Veřejnoprávní smlouva

o změně veřejnoprávní smlouvy č. 3/2020

Centrum Energetických a Environmentálních Technologí – Explorer (CEETe)

„Koordinační situační výkres“, č.v. C.1.3 v měřítku 1:500

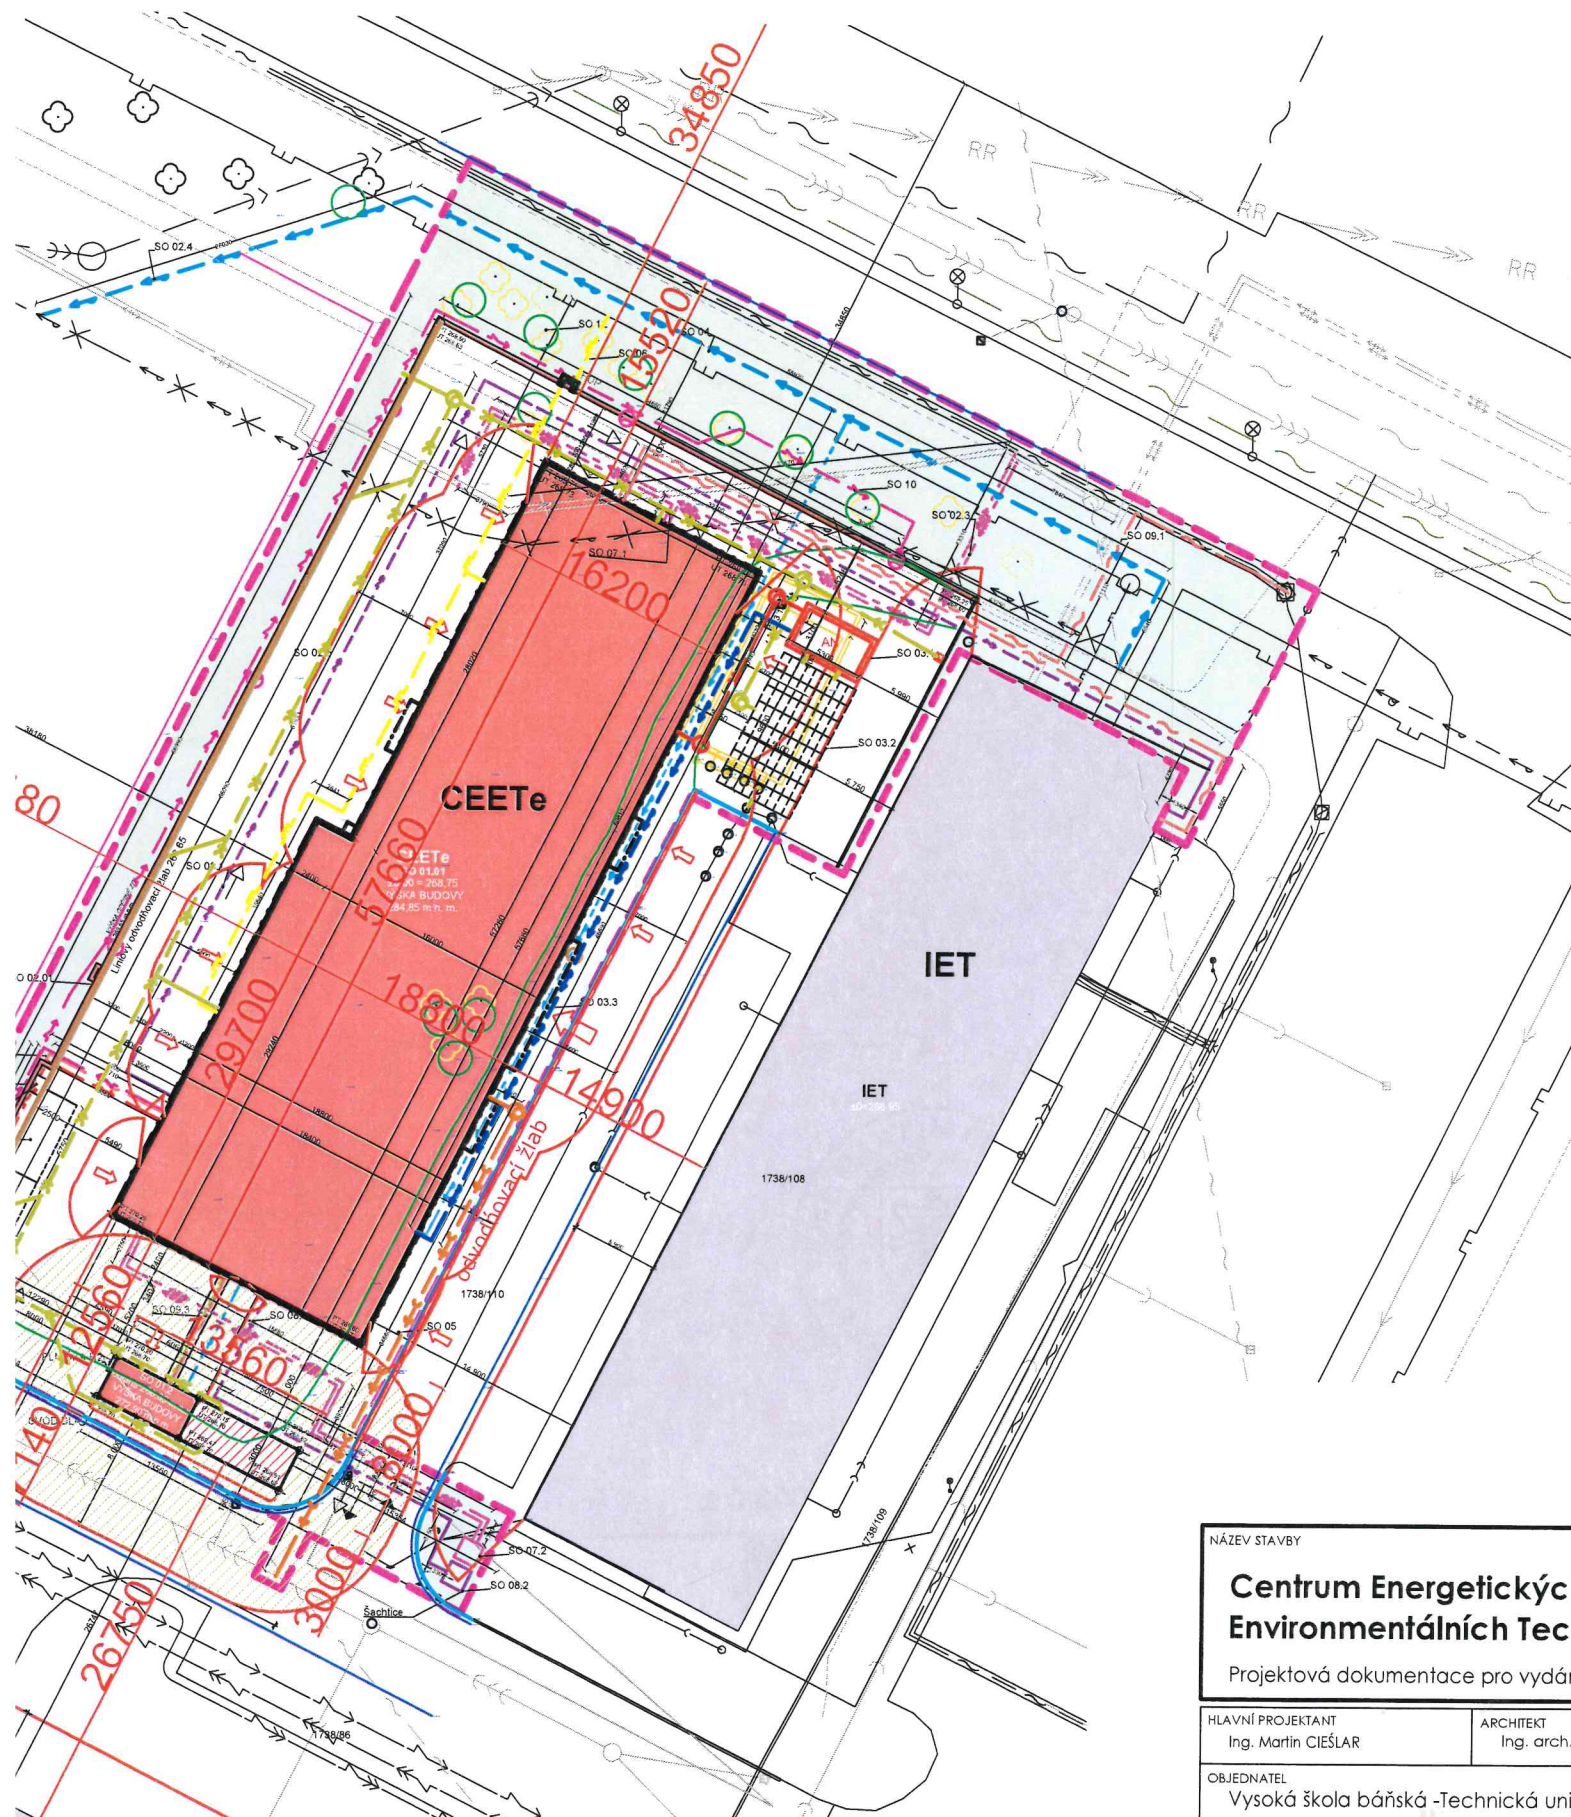
Nyní dochází oproti původně navrženému záměru ke změnám, které se týkají konstrukčního, dispozičního, architektonického a požárně bezpečnostního řešení stavby. Změněna je i výška osazení objektu do terénu. Dále dochází ke změnám rozměrů a umístění vodíkové stanice. Dochází ke změnám v rozsahu a umístění sítí technické infrastruktury a změnám profilů, a to dešťové kanalizace, přípojky vodovodu, přípojky plynu, přípojky SLP. Oproti původnímu návrhu je nově navržen výtlač užitkové vody. Také došlo ke změně výšky osazení stavby do terénu, kdy stavba je osazena o cca 60 cm níže oproti $\pm 0,000$, tím dojde ke změně výšky opěrné stěny z původních 0,4 m na 1 m, změně výšky reklamního pylonu u původních 14,9 m na nových 15,15 m od $\pm 0,000$.

Celá stavba se umísťuje tak, jak je zakresleno ve výkrese „Koordinační situační výkres“, č.v. C.1.3, zpracovaný v 09/2020 firmou CHVÁLEK ATELIÉR s.r.o., Kafkova 1064/12, 702 00 Ostrava, který je přílohou této veřejnoprávní smlouvy.

Stavba SO 01.1 – Budova CEETe o půdorysných rozměrech 57,66 x 18,80 m. o max. výšce po atiku 16,10 m se umísťuje na pozemku parc.č. 1738/15 v k.ú. Poruba ve vzdálenosti 14,90m od stávajícího pavilonu IET, který se nachází na pozemku parc.č. 1738/108, a ve vzdálenosti 12,56 m od hranice se sousedním pozemkem parc.č. 1238/86, vše v k.ú. Poruba.

SO 01.2 – Budova pro vodíkovou stanici o půdorysných rozměrech celé budovy 13,6 x 3,0 m, rozměry opláštěného kontejneru 6,1 x 3,0 m, rozměry oplocené části 7,5 x 3,0 m a výšce max. 4,2 m (od +/- 0,000) se umísťuje na pozemku parc.č. 1738/15 v k.ú. Poruba ve vzdálenosti 8 m od nově navržené budovy SO 01.1. – Budova CEETe.

JV a SZ pohled

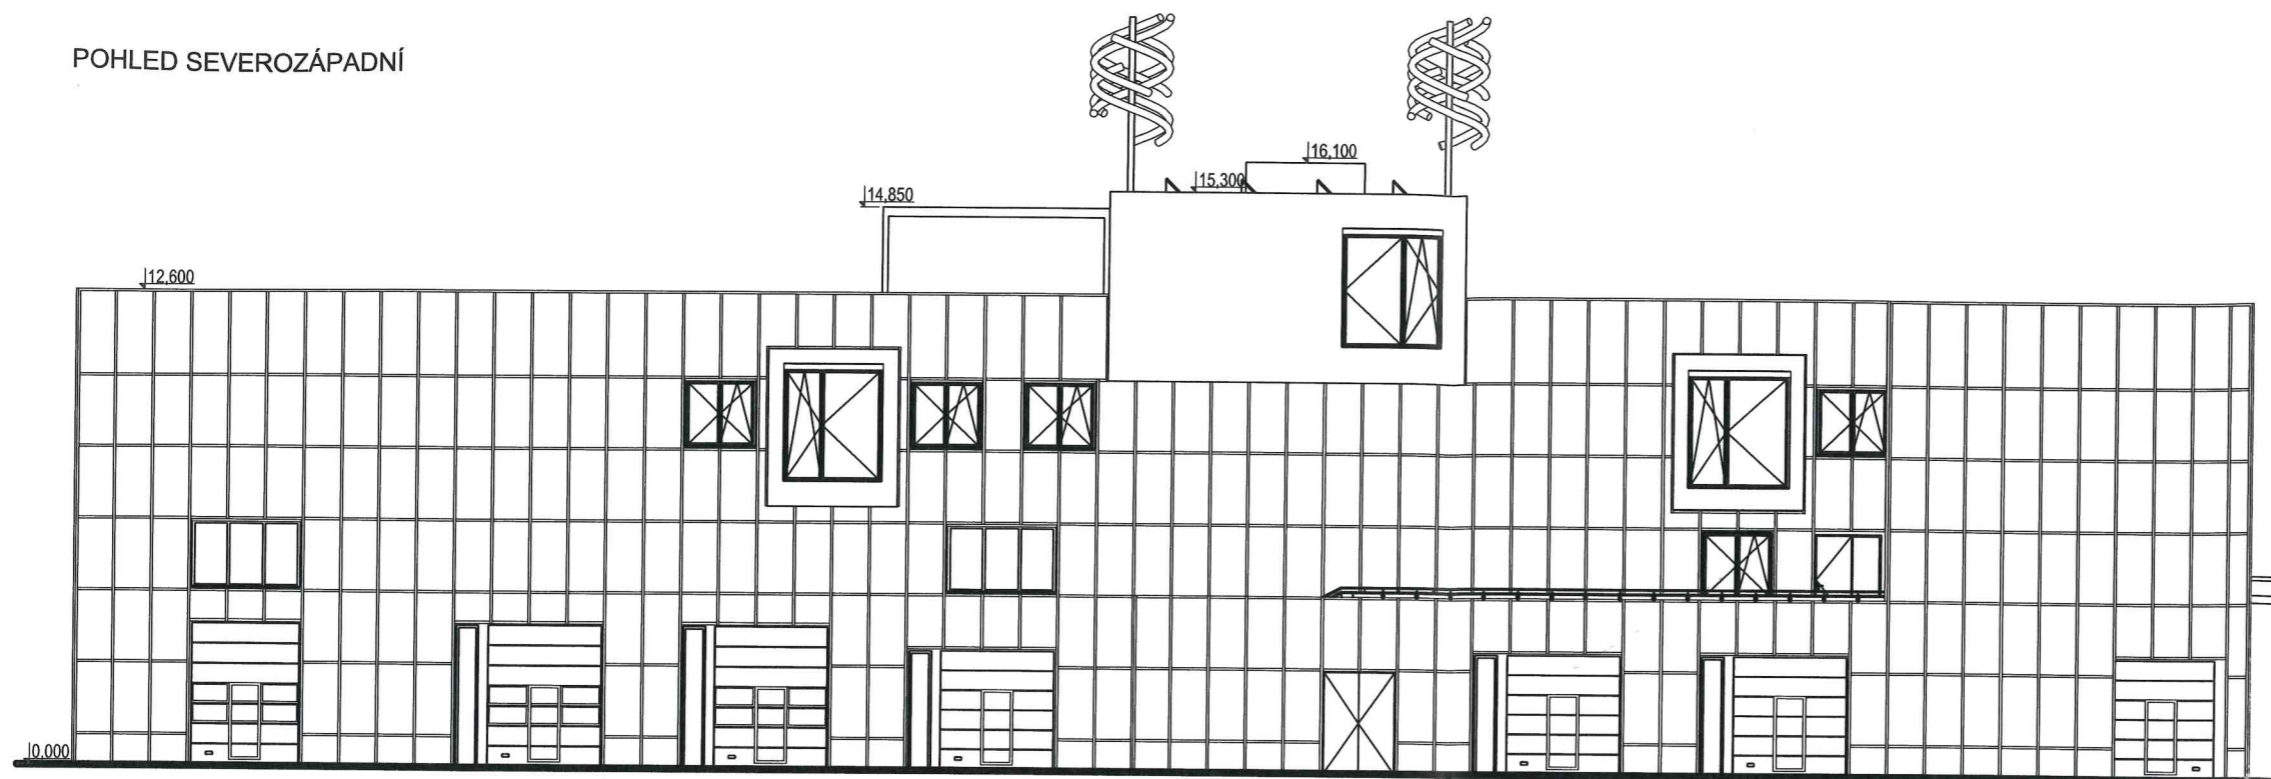
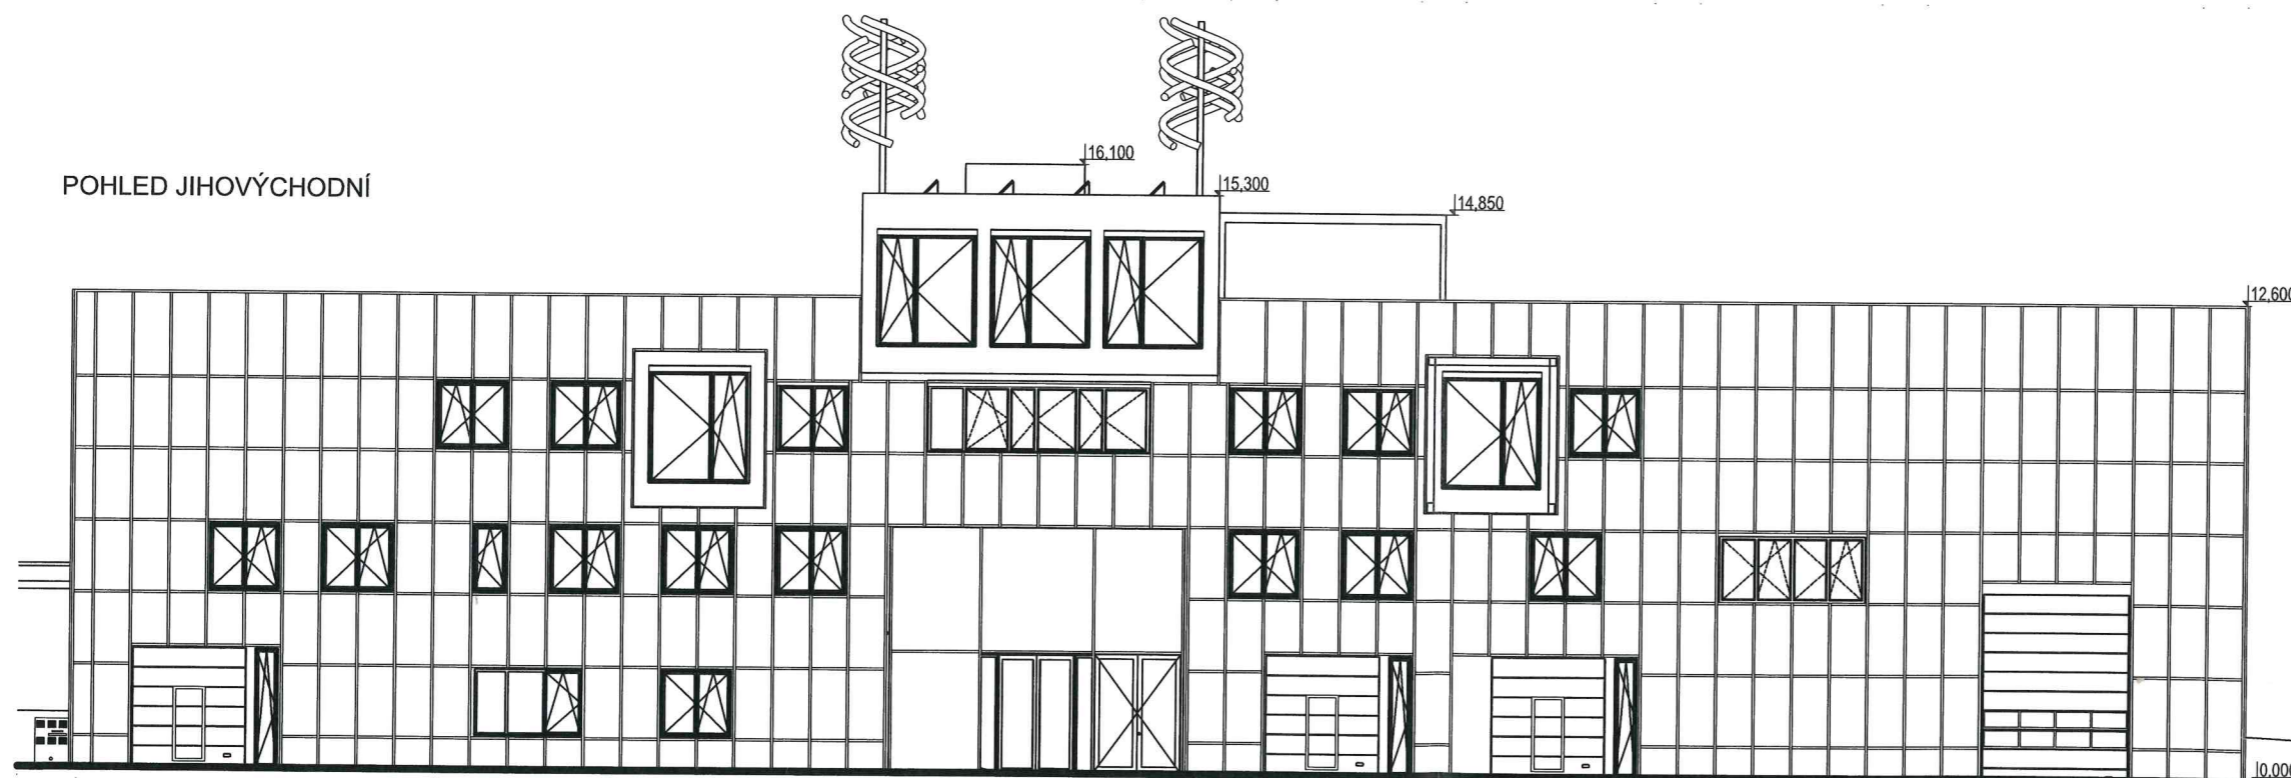
Nový návrh - Tvarově se jedná o čtyřpodlažní stavbu, přičemž 4. NP je navrženo pouze nad centrální částí objektu, ve které je umístěné atrium, chodba se schodištěm a výtahem. Budova je opatřena jedním bočním únikovým schodištěm na severozápadní straně objektu. Objekt nad 3.NP je zastřešen plochou střechou

v severní části a v jižní části budovy. Oba střešní pláště jsou pochozí a po obvodu střechy budou opatřeny zvýšenou atikou, která bude sloužit i jako zábradlí. Na střeše jsou navrženy fotovoltaické panely a zelená střecha. Zelená střecha s intenzivní zelení je rovněž nad částí 3. NP. Obvodové stěny v přízemí budovy jsou z architektonického pohledu doplněny prvky únikových dveří (vstupních dveří, rolovacích vrat) a okenními otvory. Na severovýchodní fasádě je uvažováno s intenzivní zelenou fasádou, doplněné svítícím nápisem logem CEETe. Fasáda objektu bude předsazená a budou ji tvořit fotovoltaické panely osazené do sloupkopříčkového rastrového systému. Základní materiály určující vzhled budovy jsou v provedení předsazených konstrukcí pro instalaci fotovoltaických panelů. Střešní pláště budou provedeny s použitím betonové dlažby, foliové povlakové krytiny, vegetační vrstvy a dřevěných terasových prken.

Nosnou konstrukci modulů tvoří šroubovaný ocelový rám z žárově zinkovaných profilů. Opláštění budovy tvoří předsazená fasáda z fotovoltaických panelů, fotovoltaické panely jsou upevněny do systému sloupkopříčkového hliníkového rastru. Nosný rastr fasády je kotven do obvodových stěn a v úrovních 3.NP je přikotven k ocelové konstrukci která tvoří obvodovou nosnou konstrukci pláště.

Na severozápadní a jihovýchodní fasádě objektu se nacházejí celoprosklené okenní otvory na výšku kontejnerových modulů, které mají částečně možnost stínění venkovními žaluziemi.
